Onderwerp: RE: Begeleiden werkzaamheden plaatsen damwanden monumentale iep Stationsplein
Datum: 03.12.2019 09:55:08 (+0100)
Bijlagen: Werkplan iep CS_28-11-2019_OPM HBe.pdf (4 pagina's)

Werkplan inpassing damwand bij monumentale iep Stationsplein / november 2019

Stap 3: plaatsen damwand fase 2

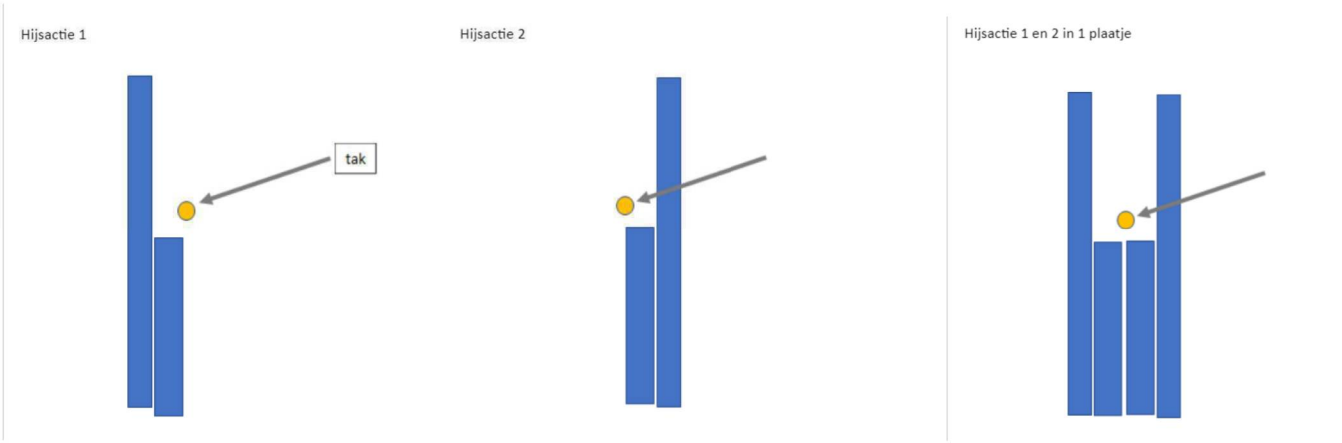
hierbij de aangepaste versie. Ik kon de term gelijktijdig ingehesen bij stap 3 niet goed plaatsen. De twee dubbele elementen (lange en korte damwand aan elkaar gekoppeld) worden toch achter elkaar ingehesen? Ik heb het nu wat anders geformuleerd. Wil je dit deel nog even checken? Corrigerende snoei zou ik direct aansluitend op het plaatsen van de damwanden doen, dan sta je er al met de hoogwerker en ben je toch al in de boom bezig. En als alles goed loopt hoeft er achteraf niet meer veel te gebeuren.

Wanneer de zware tak wordt bereikt die op ca. 9 meter hoogte boven de te plaatsen kade hangt, wordt gewerkt met twee elementen waar een kort stuk damwand (ca. 8 meter) aan een lang element (ca. is verbonden. Deze elementen worden eerst aan de westzijde (hijsactie 1) en dan aan de oostzijde (hijsactie 2) van de tak geplaatst. Het kortere damwanddeel kan hierbij onder de tak gehesen worden.
